**PROYECTO CONSTRUCCIÓN DE ESTANQUES PARA CRIA DE
TILAPIAS, PROVINCIA DE COCHABAMBA, DISTRITO DE PONDRONME.
CORREGIMIENTO CAJAMARCA.**

Anexos.

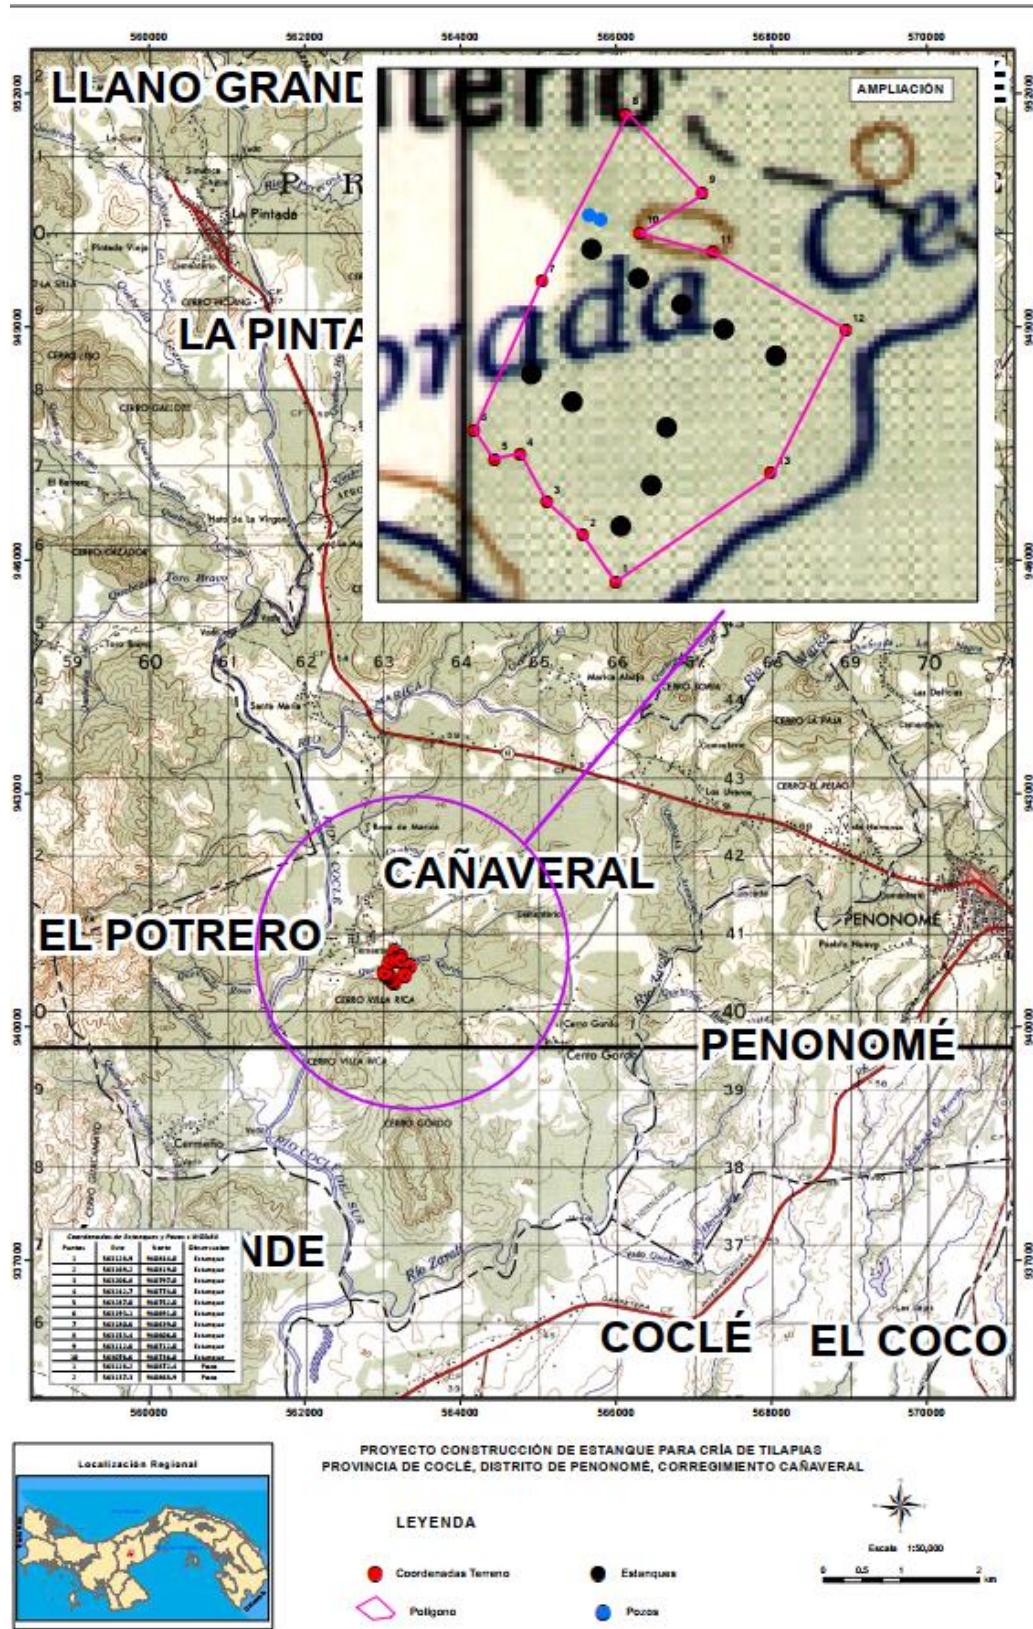
- b. Presentar las coordenadas de ubicación de los pozos y los estanques (indicar Datum NAD 27 o WGS 84).

R. A continuación se presenta mapa de la ubicación de los pozos y los estanques en Datum WGS 84.

<i>Coordenadas de Estanques y Pozos - WGS-84</i>			
Puntos	Este	Norte	Observacion
1	563128.9	940844.0	Estanque
2	563169.2	940819.0	Estanque
3	563206.8	940797.0	Estanque
4	563242.7	940774.0	Estanque
5	563287.0	940752.0	Estanque
6	563193.1	940691.0	Estanque
7	563180.6	940639.0	Estanque
8	563153.4	940606.0	Estanque
9	563112.6	940712.0	Estanque
10	563076.6	940736.0	Estanque
1	563128.2	940872.4	Pozo
2	563137.3	940868.9	Pozo

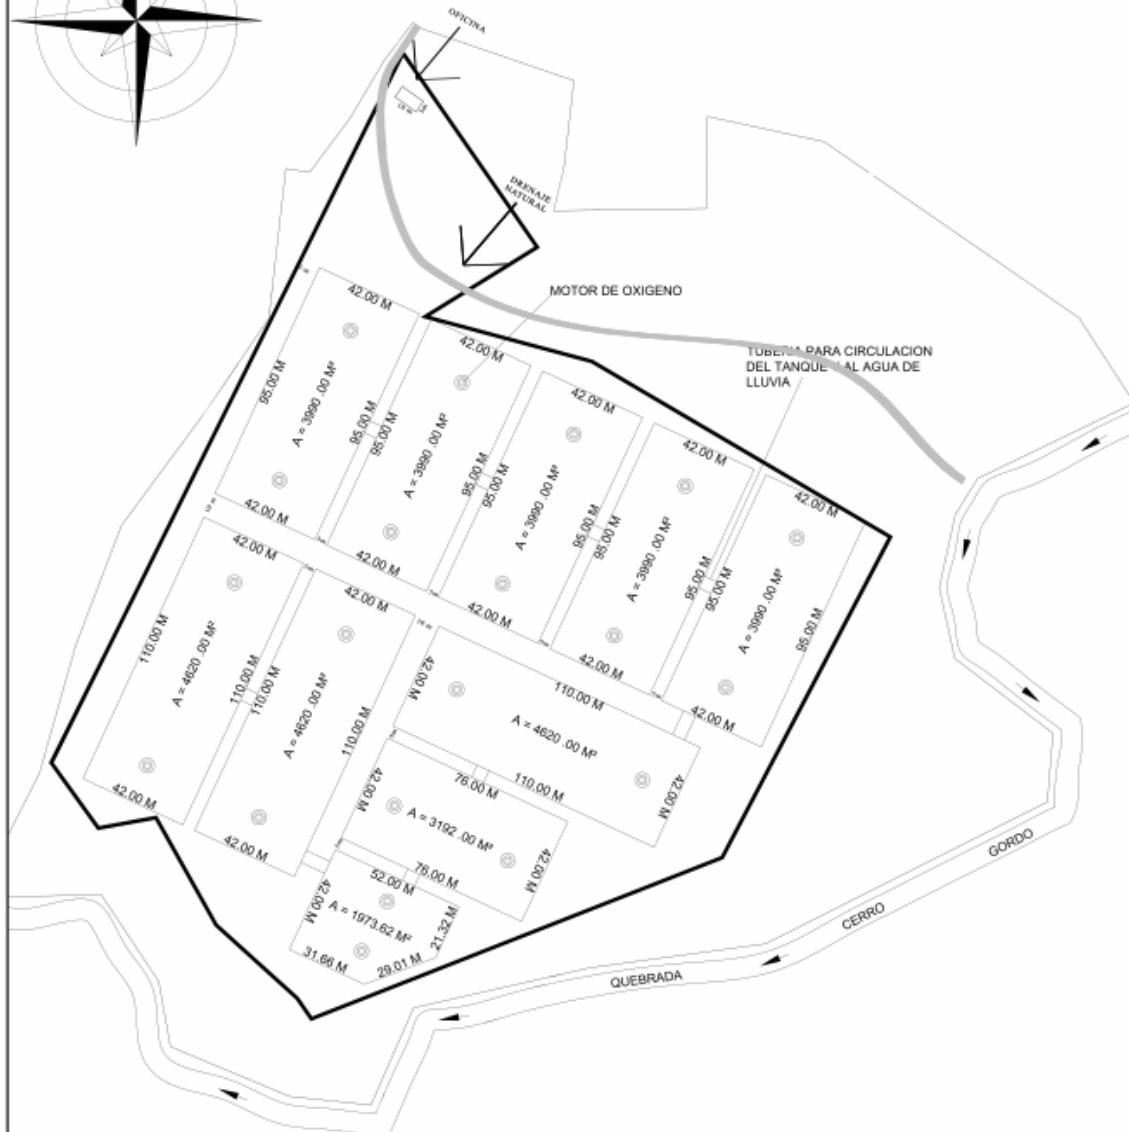
13. En la página 336 del EsIA, se presenta el plano del proyecto, sin embargo, en el mismo no se indica el ancho del cauce de la quebrada Cerro Gordo ni del drenaje natural existente en el área.

a. Presentar plano donde se establezca la ubicación de la quebrada Cerro Gordo y el drenaje natural, con respecto al polígono del proyecto y sus infraestructuras, indicando el ancho del cauce de los mismos y el margen de protección con el fin de cumplir con lo establecido en el artículo 23 de la Ley 1 de 3 de febrero de 1994.

R. El ancho del cauce de la quebrada Cerro Gordo es de 5 metros y se está dejando de protección 12 metros.

El drenaje natural mide 2 metros y se está dejando en área de protección como mínimo de 10 metros.
